**泊発電所 敷地及び敷地周辺
の地質・地質構造について
(コメント回答)**

**平成26年1月24日
北海道電力株式会社**

【論点の整理について】

番号	コメント	指摘時期	回答箇所
1	積丹半島西岸域の地下の活構造の存在の有無に関わるものについては、10月9日の審査会合での敷地周辺の地質・地質構造の審議における宿題事項と併せて議論する必要がある。	10月24日 ヒアリング	1章及び2章
2	積丹半島北部(珊内)の旧汀線高度の設定に係る根拠が弱いので、その理由を詳細に記述すること。	10月24日 ヒアリング	資料集
3	高位段丘面高度分布について面的に整理すること。	10月24日 ヒアリング	1章
4	ボーリングコアについて、段丘堆積物の範囲とした部分の判断根拠を示すこと。	10月24日 ヒアリング	1章
5	開削調査箇所では認められる高位段丘堆積物についての調査データを整理して説明すること。	10月9日 審査会合	2章
6	敷地及び敷地周辺の段丘面、岩内層の傾斜について、地形調査結果、ボーリング調査結果等で更に詳しく説明すること。	10月9日 審査会合	2章
7	敷地で確認している火山灰については、FT法年代測定以外についても追加して説明すること。	10月9日 審査会合	3章

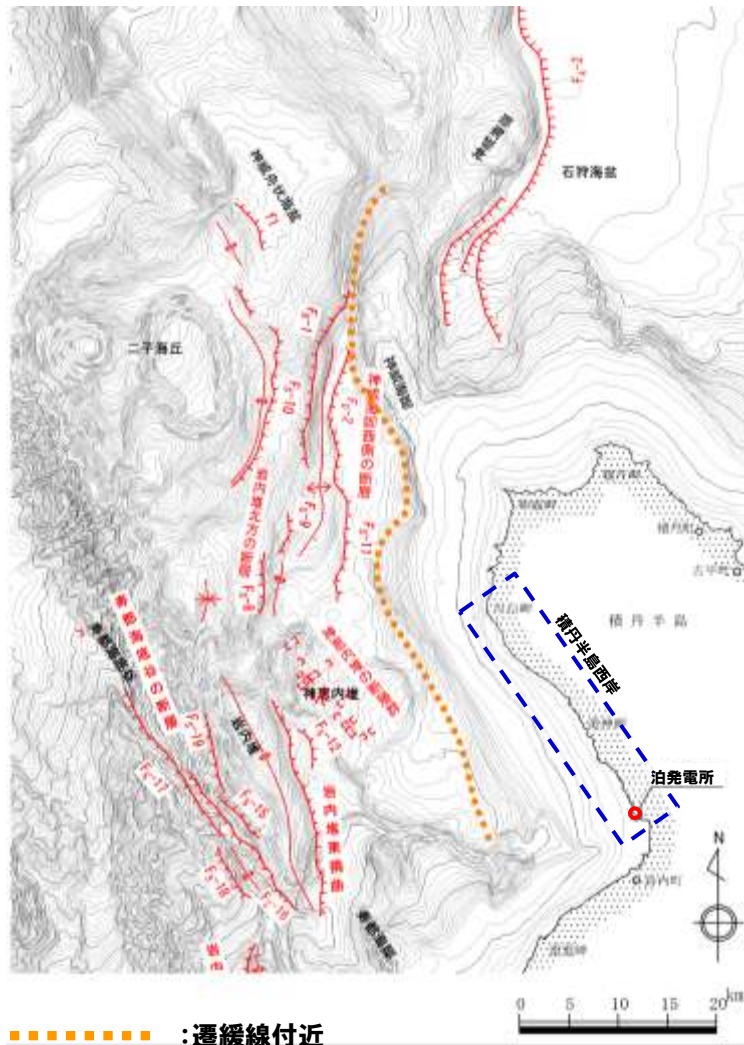
<主な指摘内容>

- 積丹半島西岸部において海成段丘、ベンチの分布高度が半島の北側ほど高くなり、また、より若い年代の段丘の高度分布も同様に变化しており、変位の累積が推定される。
- 積丹半島西方海域の10~15km沖合の遷緩線付近(左図)に撓曲が推定され、この撓曲は、積丹半島北部で最も陸に近づくことから、ここに活断層を想定することにより、上記段丘の高度変化を説明できる可能性がある。

<本資料における説明内容>

1.1 積丹半島西部の海成段丘に関する検討結果

露頭調査、ボーリング調査等で、積丹半島西岸のMm1段丘(MIS5e)及び高位段丘の分布高度を確認し、系統的な高度変化や変位の累積性の有無について検討した結果について説明する。

1.2 積丹半島西方沖の地質構造に関する検討結果

積丹半島西方沖の主に遷緩線付近の地質及び地質構造について、マルチチャンネル音波探査記録で確認した結果について説明する。

【Mm1段丘面の調査結果】

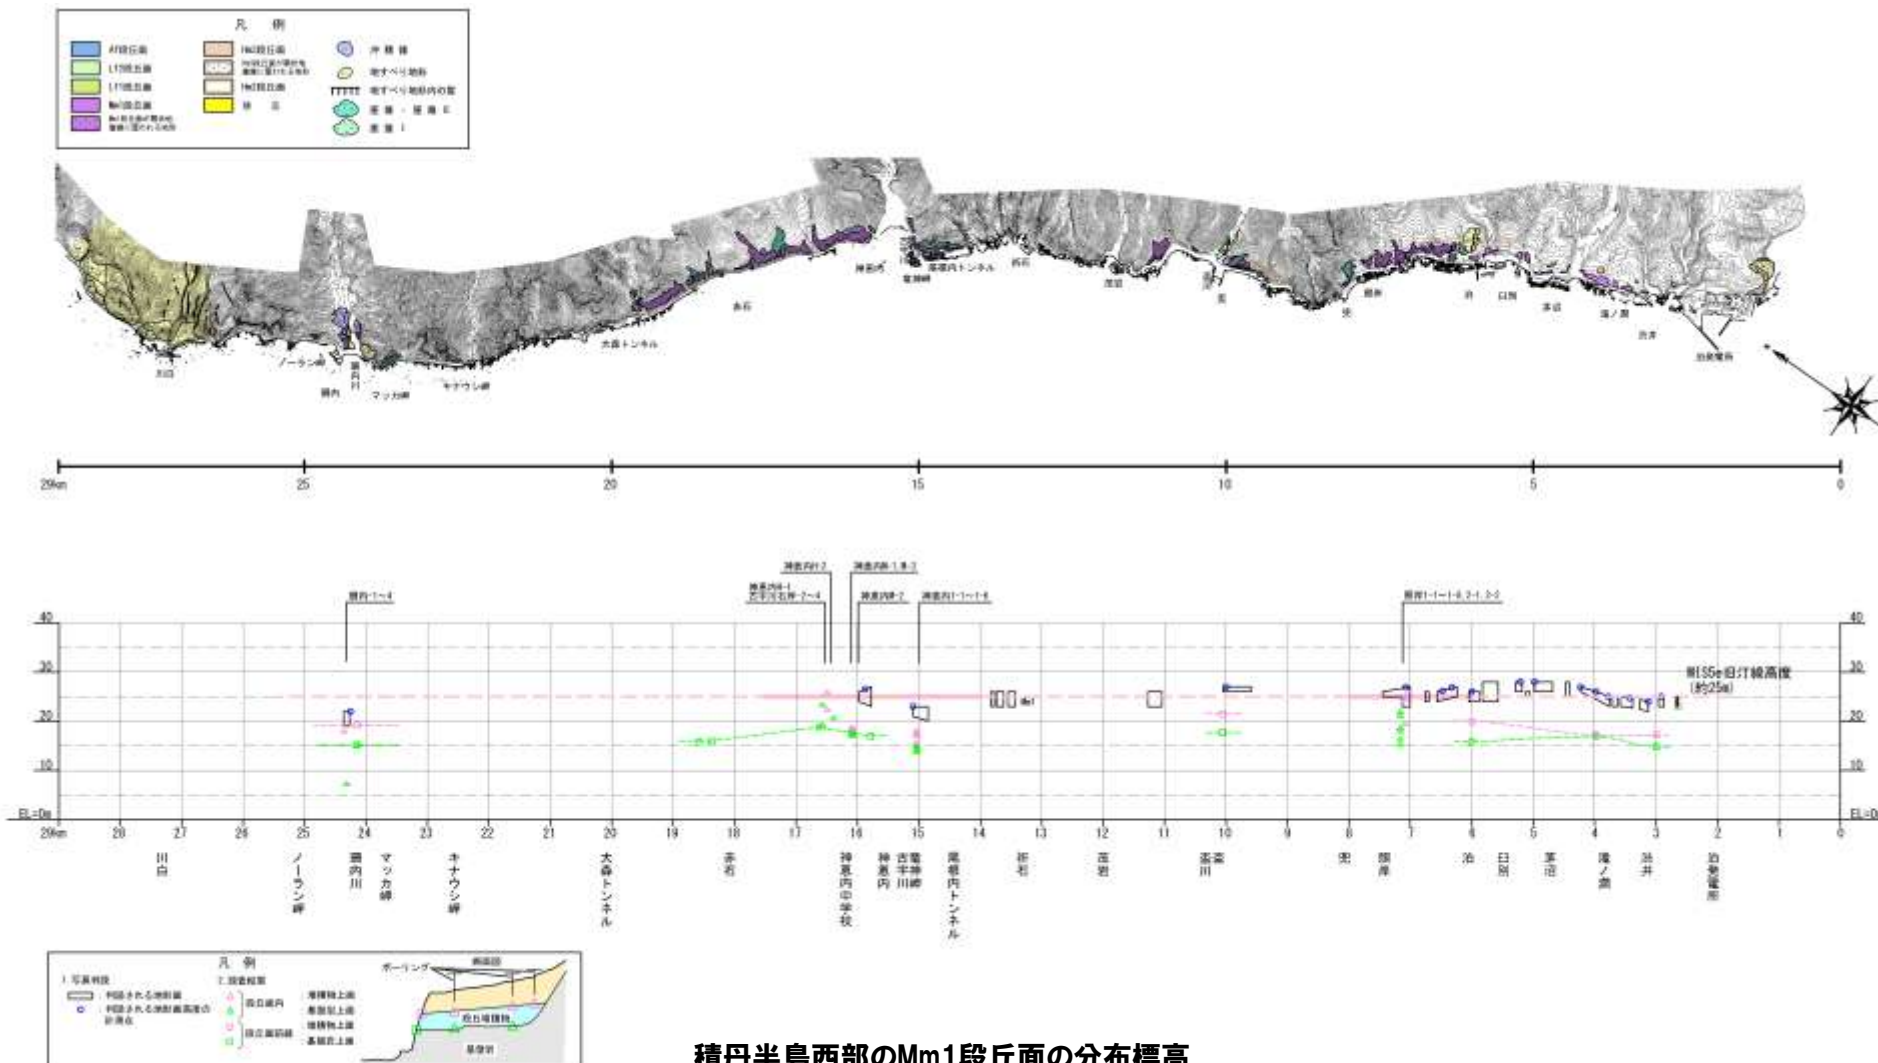
関連コメント	指摘時期
積丹半島西岸域の地下の活構造の存在の有無に関わるものについては、10月9日の審査会合での敷地周辺の地質・地質構造の審議における宿題事項と併せて議論する必要がある。	10月24日 ヒアリング
積丹半島北部(珊内)の旧汀線高度の設定に係る根拠が弱いので、その理由を詳細に記述すること。	10月24日 ヒアリング
高位段丘面高度分布について面的に整理すること。	10月24日 ヒアリング
ボーリングコアについて、段丘堆積物の範囲とした部分の判断根拠を示すこと。	10月24日 ヒアリング

- 空中写真判読では、海成段丘面の分布を示唆する平坦面が標高20m～30mに判読され、その山側では、堆積物に覆われているように見える。
- 一方、地表地質踏査、ボーリング調査等で確認された、Mm1段丘の段丘堆積物及び基盤高度は、標高15m～25m前後で確認され、段丘堆積物から推定される本地域のMm1段丘面(MIS5e)の分布標高は、旧汀線付近で約25m前後と推定される。
- 露頭における基盤及び段丘堆積物の分布状況から、北方に向かって分布標高が高くなる傾向は認められない。なお、文献等で標高約60mとされていた古宇川右岸のMIS5eの海成段丘については、標高が25m程度であることが確認された。

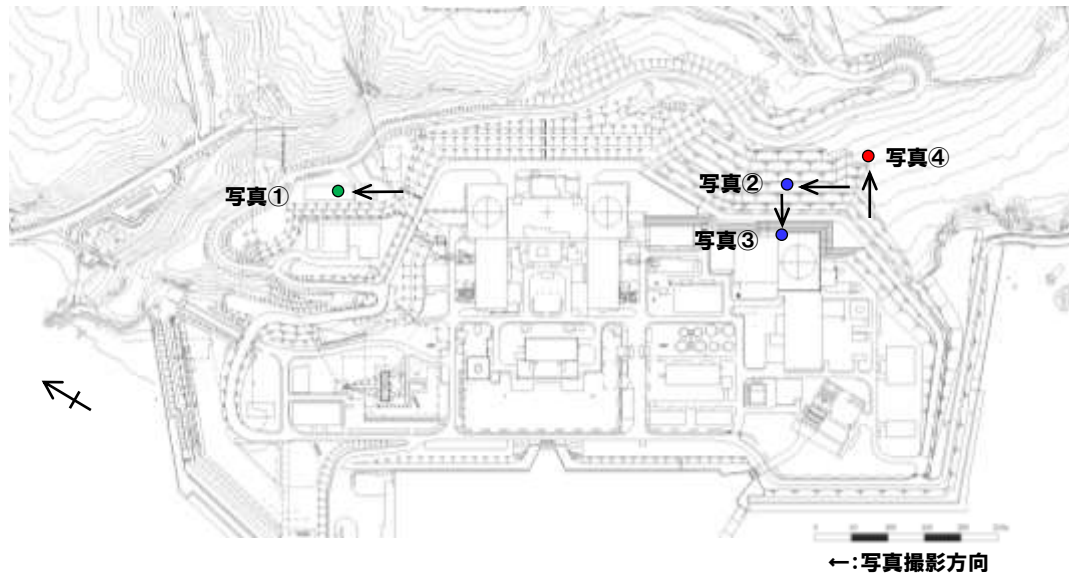
コメント	指摘時期
敷地で確認している火山灰については、FT法年代測定以外についても追加して説明すること。	10月9日 審査会合

1, 2号炉調査時, 3号炉調査時にHm2段丘を覆う堆積物の上位に火山灰を確認し, フィッシュトラック法年代測定を実施し, それぞれ, $0.22 \pm 0.08\text{Ma}$ 及び $0.20 \pm 0.03\text{Ma}$ の年代測定値が得られているが, 堆積年代の妥当性について, フィッシュトラック法年代測定以外の方法でも説明が求められたことから, 検討を行った。
